## CONSULTAS PRE –APERTURA

### PROCESO: ANDI-GPW-461-15 PROVISION DE CABEZALES COMPLETO Y PARTES DE CABEZAL DE POZOS PARA CAMPOS OPERADOS POR YPFB ANDINA S.A.

Asunto: Respuestas a Consultas: ANDI-GPW-461-15:PROVISION DE CABEZALES COMPLETO Y PARTES DE CABEZAL DE POZOS PARA CAMPOS OPERADOS POR YPFB ANDINA S.A.

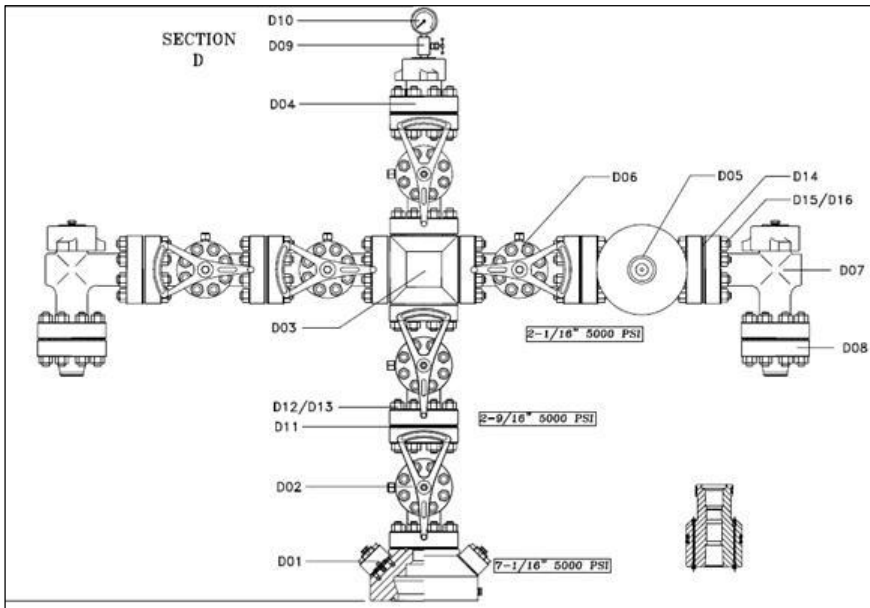
10. Favor aclarar si en los arbolitos simples deben tener doble ramal, tal como se muestra en el plano mostrado más abajo. En caso de ser afirmativa la Respuesta, también aclarar si en el segundo llevara 2 válvulas manuales o 1 manual con 1 válvula actuada. (ver dibujo). Por favor aclarar.

Afirmativo, los arbolitos simples deben tener doble ramal. Ramal principal con 1 válvula manual y 1 actuada; segundo ramal 2 válvulas manuales.

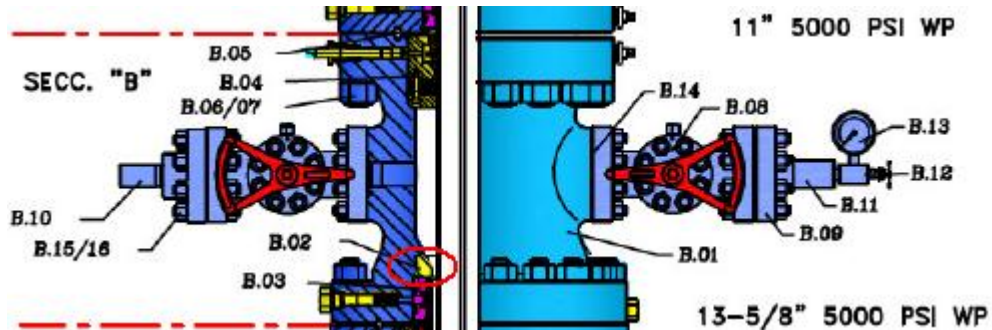
**5.- Al momento de describir los Manómetros ¿Que significa frente solido?.**

Frente sólido: Caja con separación integral intermedia de elemento de presión, cristal inastillable, y dispositivo de desfogue.

D07 :

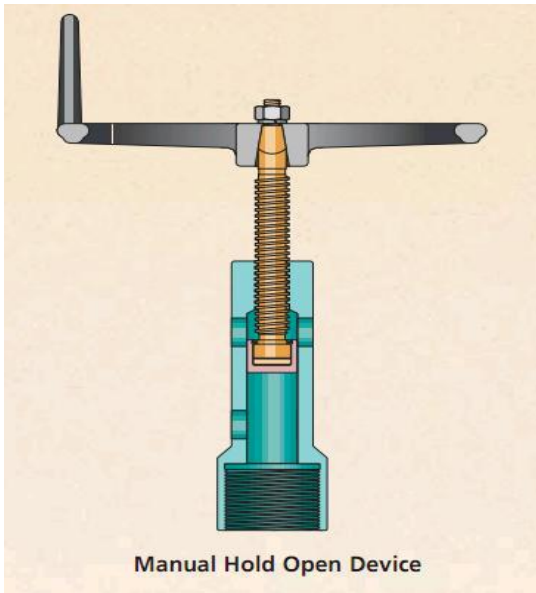
D07	1	electo. Tapa trava regulable para actuadores de 2 1/16" y 2 9/16" 3000/5000/10000 psi WP.
-----	---	--

10. Por favor confirmar la descripción ya que en el pliego indica que es un actuador neumático con mango regulable.

Se refiere al regulador de posición del pistón del actuador de las válvulas neumáticas.

SECCION "D" 7.1/16" 5000PSI X 2.9/16" X 2.1/16" 5000PSI (ARREGLO DOBLE)

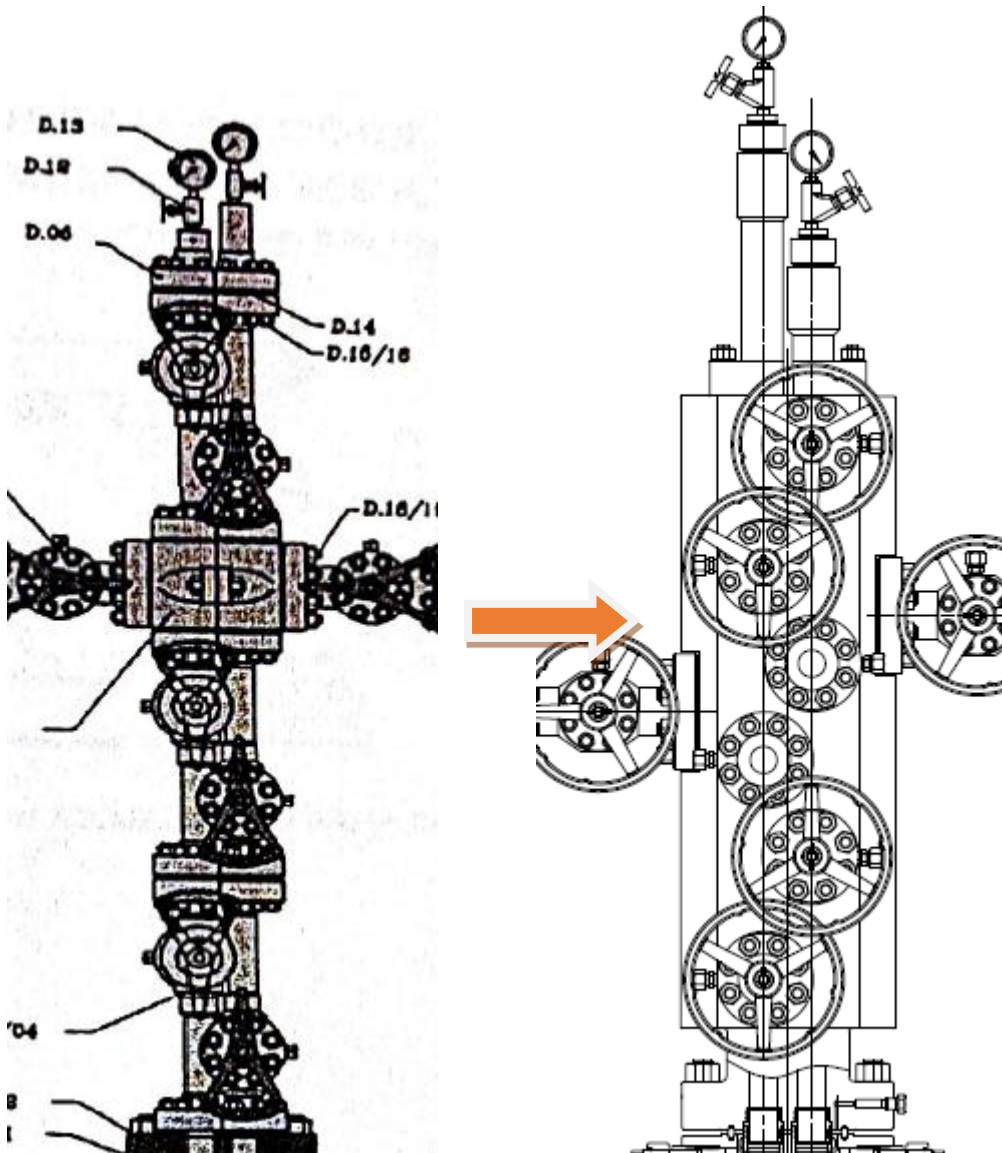
13. Por favor confirmar si pueden aceptar este tipo de estructura fig.

Se puede aceptar siempre y cuando este tipo de estructura permita instalar válvulas bajantes (esclusas) luego de las cajas porta orificios y permita operaciones seguras en manípulo de las válvulas.
